表 B.2 监理工程师通知单

工程名称: 大城县 15 兆瓦光伏发电项目

编号: DCGF/CZZH-TJ-001

主题: 关于施工现场回填土事宜

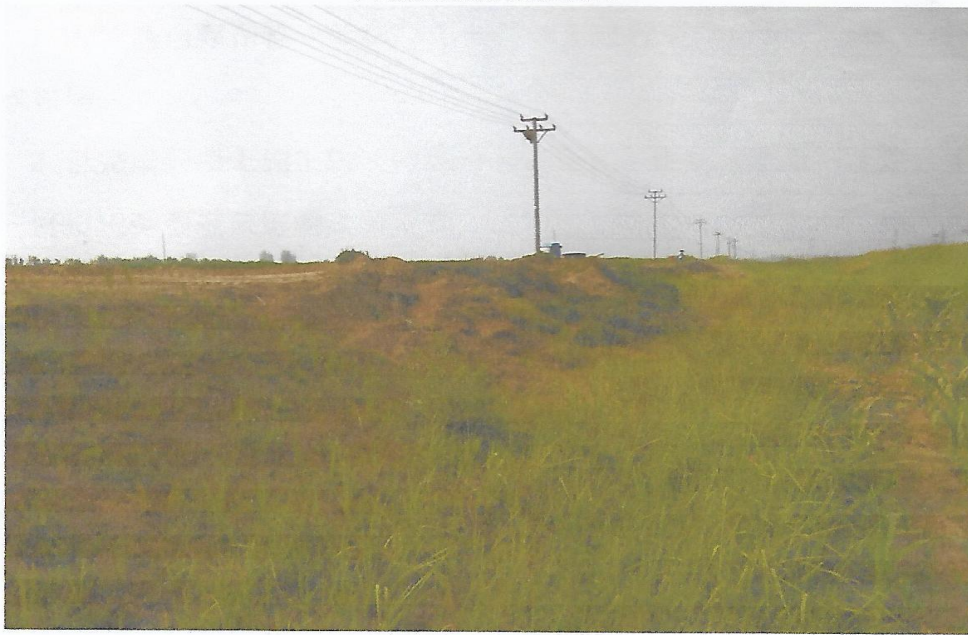
1. 场地清表过程中所清除的杂草、灌木未集中堆放处理。
2. 施工人员随意往部分即将回填的沟渠内倾倒杂草、灌木。
3. 沟渠回填施工前未清除沟渠内杂草、青苗。

回填前未清除青苗及杂草

杂草及青苗随意倾倒

限 5 个工作日内完成
